廃炉発官 30 第 240 号  
平成 30 年 11 月 28 日

福島第一原子力発電所 特定原子力施設に係る実施計画 変更認可申請書の  
一部補正について

平成 30 年 7 月 20 日付け廃炉発官 30 第 135 号をもって申請しました福島第一原子力発電所 特定原子力施設に係る実施計画 変更認可申請書を別紙のとおり一部補正をいたします。

中低濃度タンク（G 6 エリア）の設置に関する審査の進捗を踏まえ、下記の通り変更を行う。また、K 2 エリアタンク公称容量変更及び配管の検査確認事項統一に伴う記載変更を行う。併せて、原規規発第1808234号及び原規規発第1809102号にて認可された実施計画の反映を行う。

図-4 配管概略図 (1 / 1 2)

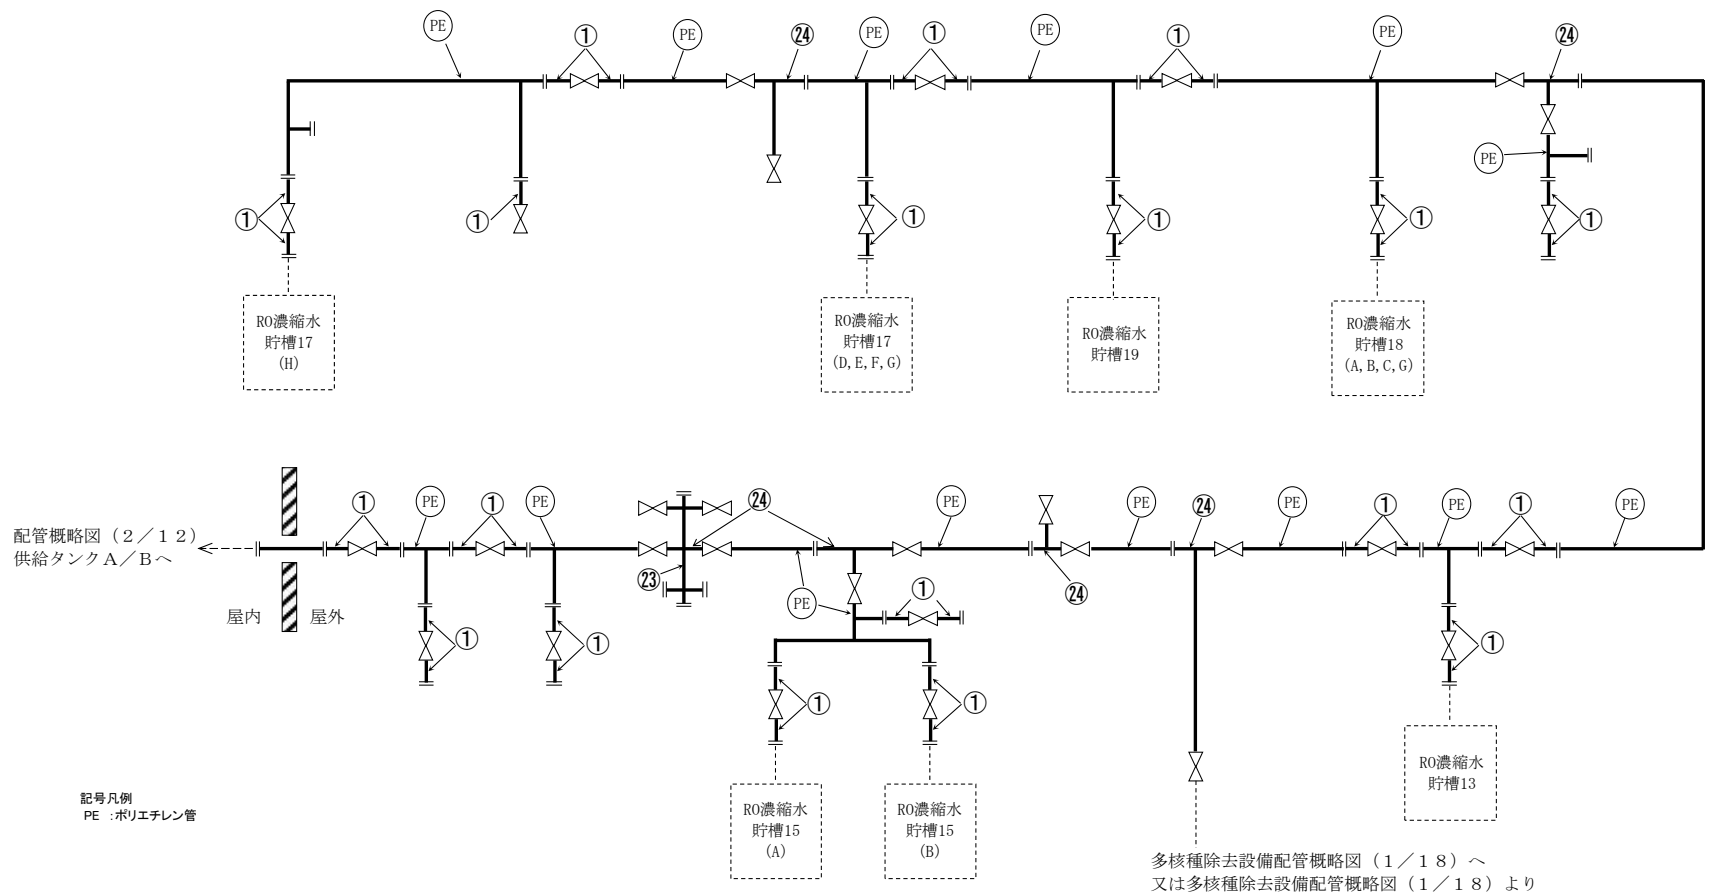
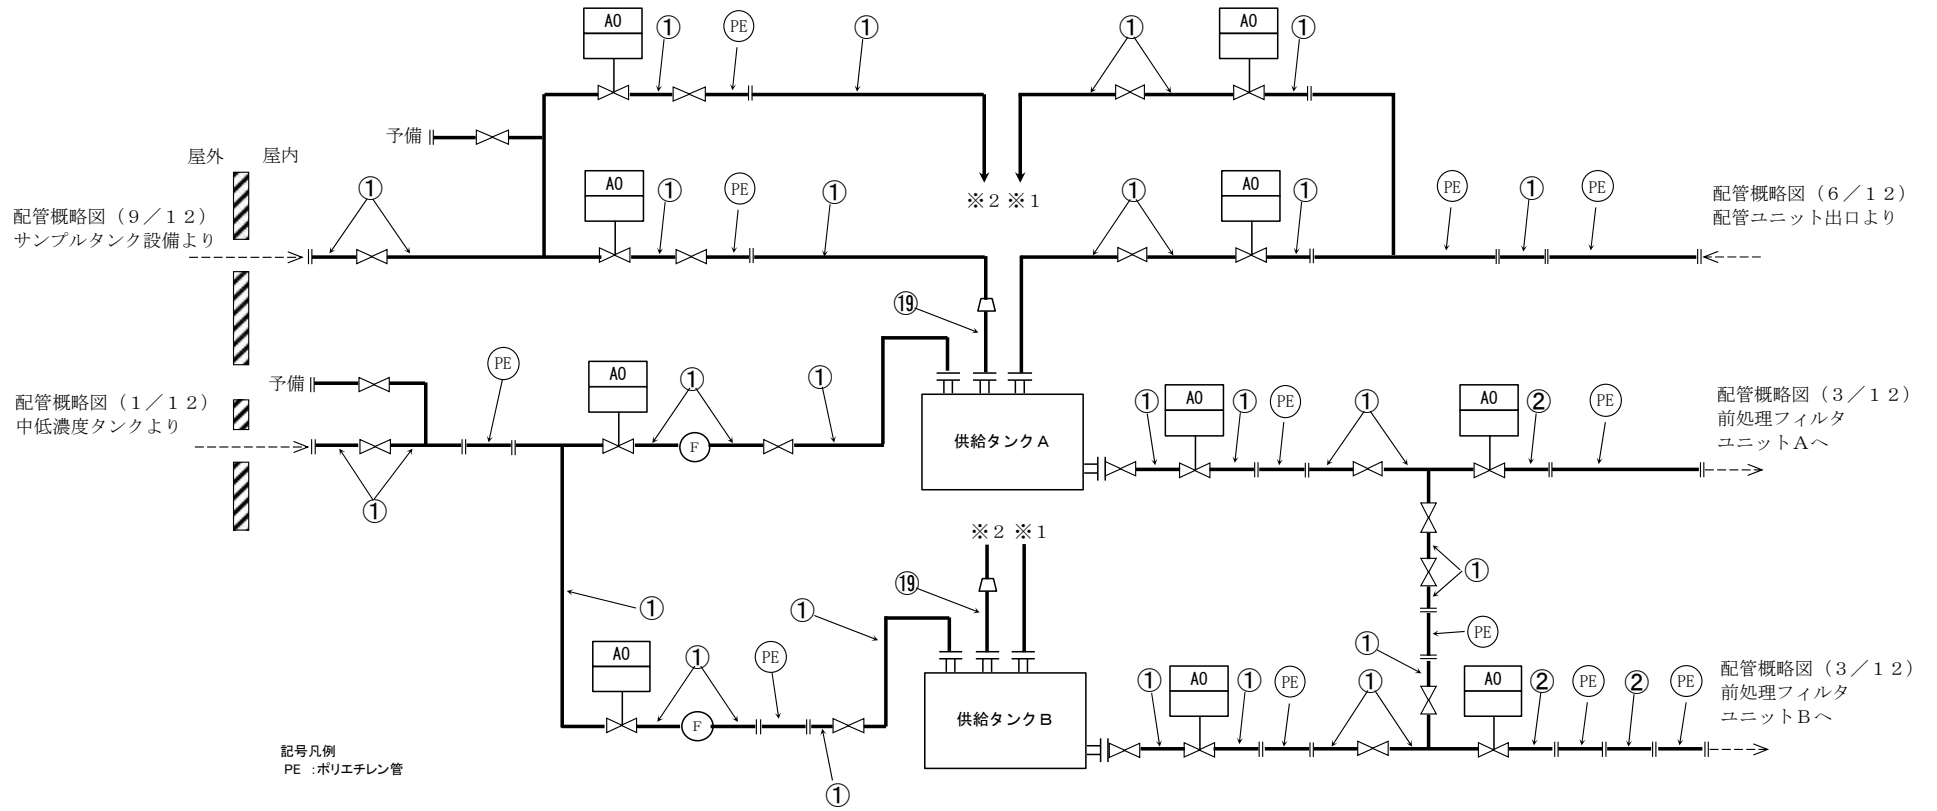
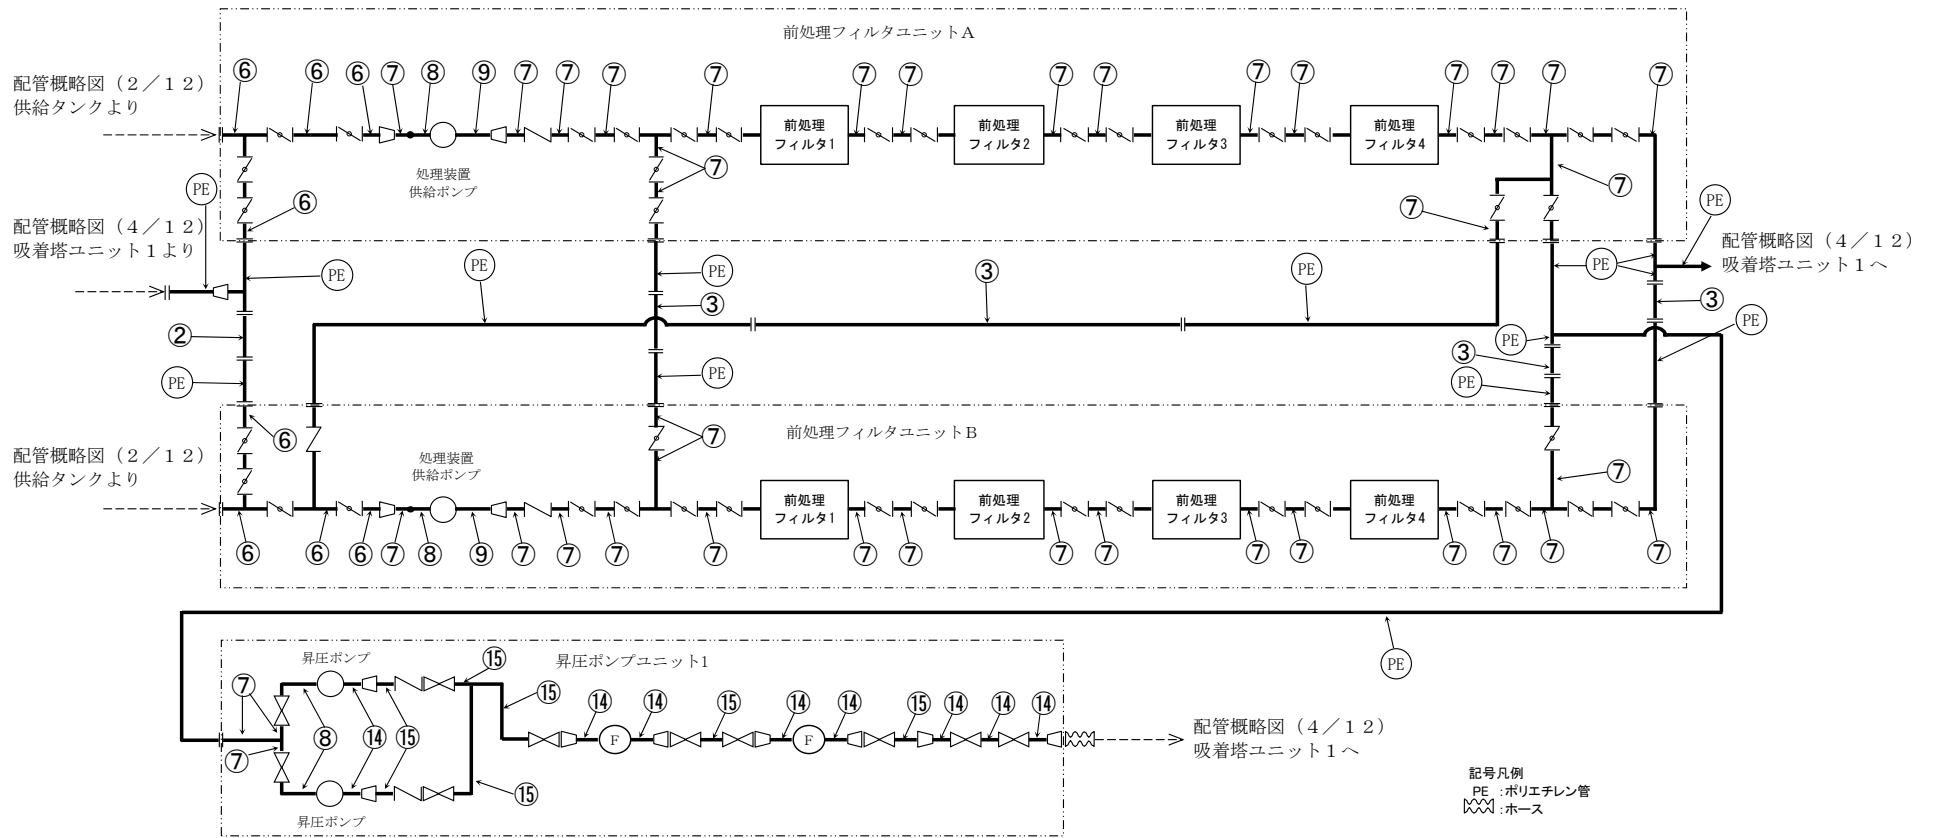
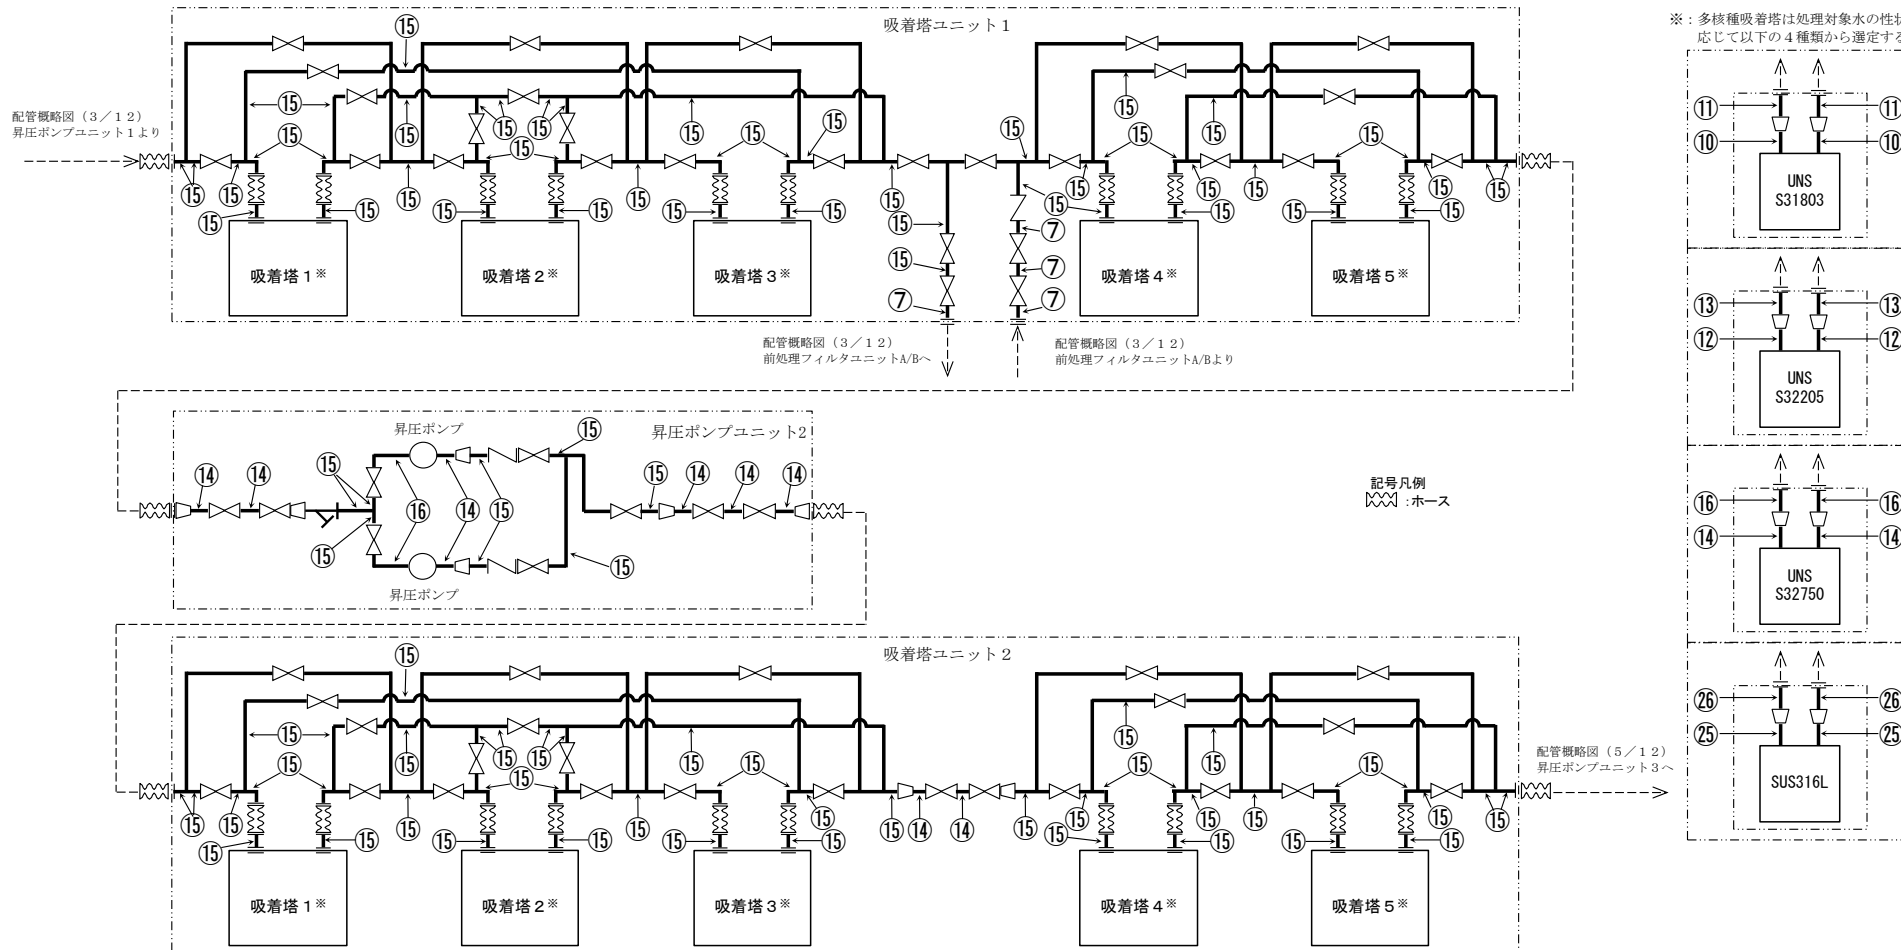
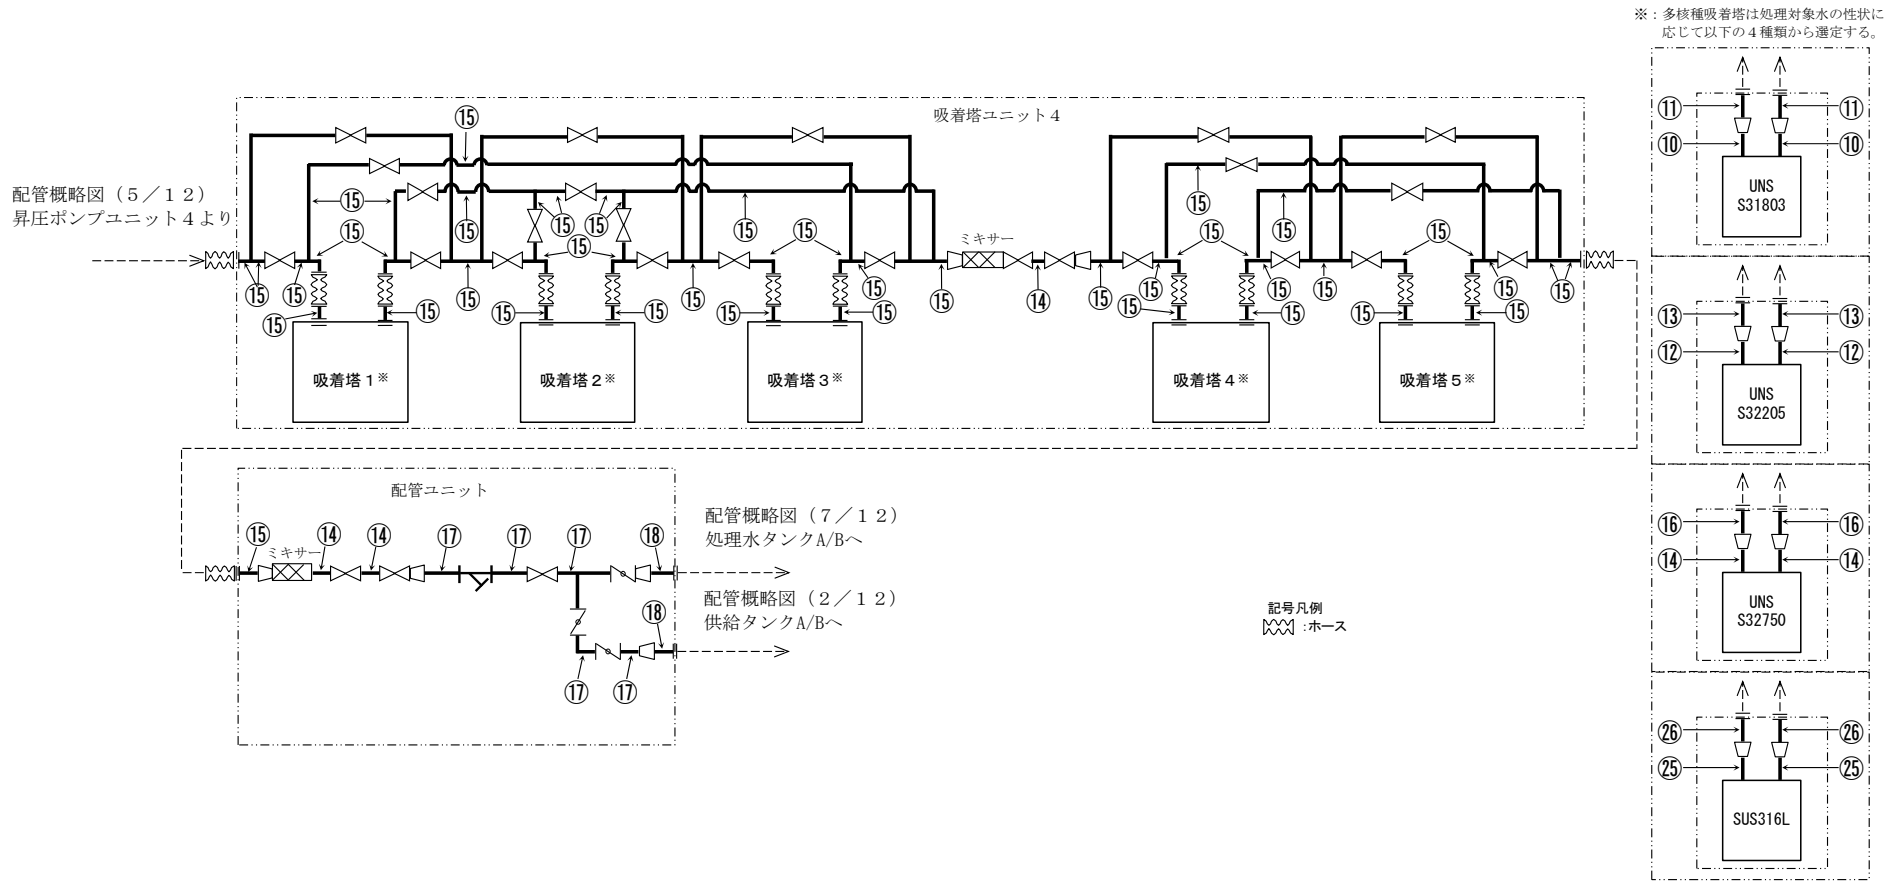
- ・ 配管概略図の記載の適正化
